საექსპერტო დასკვნა

საოფისე შენობა

თბილისი, დავით აღმაშენებლის ხეივანი N216

საქართველოს მთავრობის 2020 წლის 4 დეკემბრის №732 დადგენილებით დამტკიცებული ტექნიკური რეგლამენტი - „მისაწვდომობის ეროვნული სტანდარტები“.

გეგმა +0.000 ნიშნულზე მისაწვდომობის სქემის ჩვენებიტ (1 : 35)

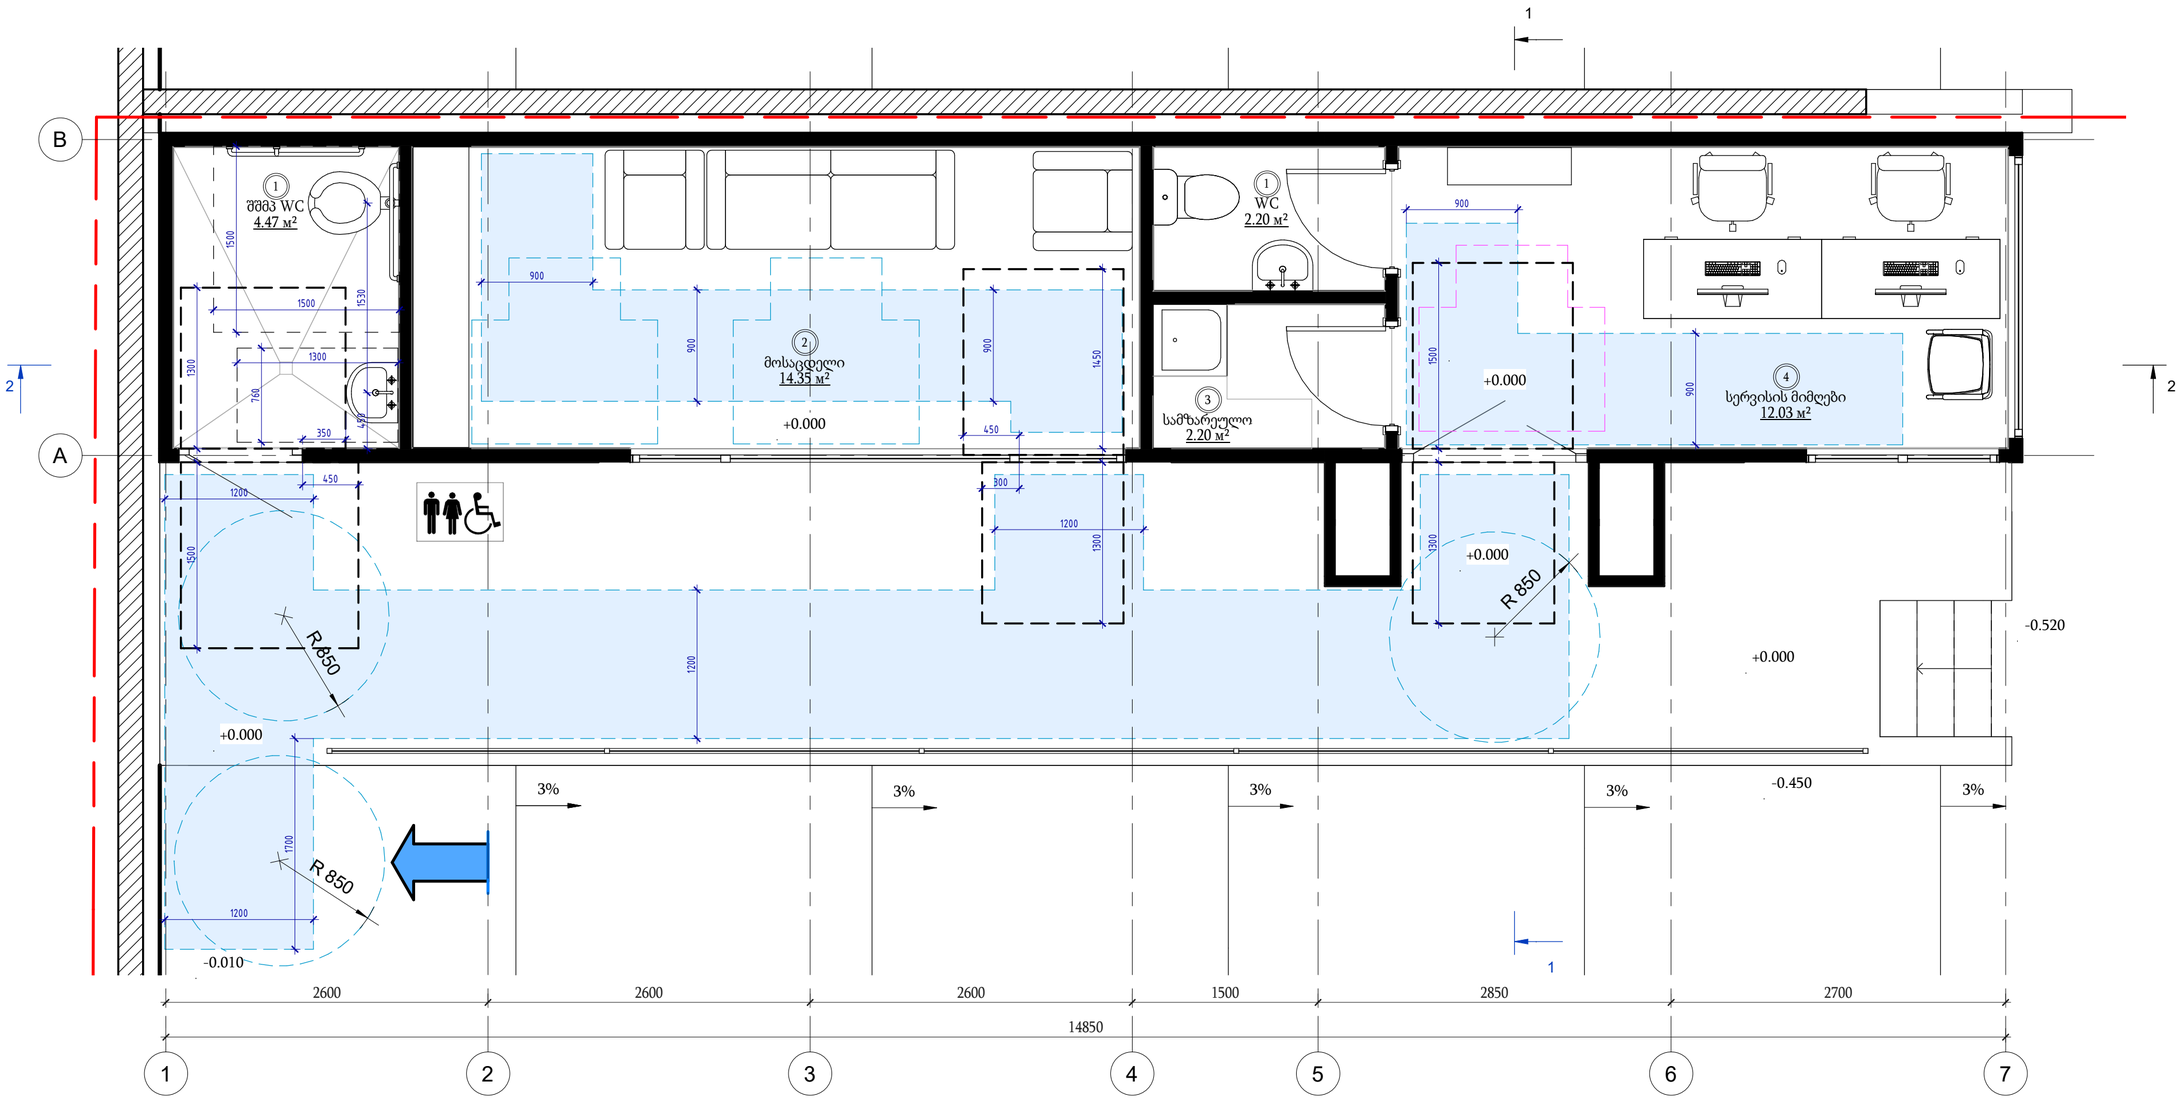
საპროექტო მიწის ნაკვეთსა და საპროექტო შენობაში მისაწვდომი სვლაგეზები შეესაბამება ტექნიკური რეგლამენტი - „მისაწვდომობის ეროვნული სტანდარტები“-ს მე-4 თავის დებულებებს. მისაწვდომი სვლაგეზი მოიცავს არაუმეტეს 1:20 დახრილ სავალ ზედაპირებს, კარებს და ლიფტს, რაც შეესაბამება 402.2 ქვეთავის მოთხოვნებს.

- იატაკის ზედაპირებზე დონე არ იცვლება, შესაბამისად დაკმაყოფილებულია 303-ე ქვეთავის მოთხოვნა.
   - მისაწვდომი სვლაგეზის მინიმალური თავისუფალი სიგანე შენობაში უტოლდება 900 მმ-ს, ხოლო შენობის გარეთ - 1200 მმ-ს, რაც შეესაბამება 403.5.1 ქვეთავის მოთხოვნას.

- მისაწვდომ სვლაგეზზე არსებული ყველა გზა-კარის თავისუფალი სიგანე არ არის 820 მმ-ზე ნაკლები, რაც შეესაბამება 404.2.2 ქვეთავის მოთხოვნას.
   - მისაწვდომ სვლაგეზზე არსებულ ყველა კართან და გზა-კართან უზრუნველყოფილია მანევრირებისათვის თავისუფალი სივრცე 404.2.3.2 ცხრილის შესაბამისად. მანევრირებისთვის აუცილებელ თავისუფალ სივრცეში, იატაკის ზედაპირი შეესაბამება 302-ე ქვეთავს და მათი ზედაპირი არ არის 1:48-ზე მეტად დახრილი. ყოველივე აღნიშნული შეესაბამება 404.2.3 და 404.2.3.1 ქვეთავების მოთხოვნებს.

ყოველივე ზემოაღნიშნულიდან გამომდინარე, მიგვაჩნია, რომ ქ. თბილიში, დავით აღმაშენებლის ქუჩა N216, (ს/კ 01.72.14.014.613) რეგისტრირებულ ტერიტორიაზე, საოფისე შენობის მისაწვდომობის პროექტი შესაბამისობაშია ტექნიკური რეგლამენი - „მისაწვდომობის ეროვნული სატანდარტები“-ს მოთხოვნებთან.
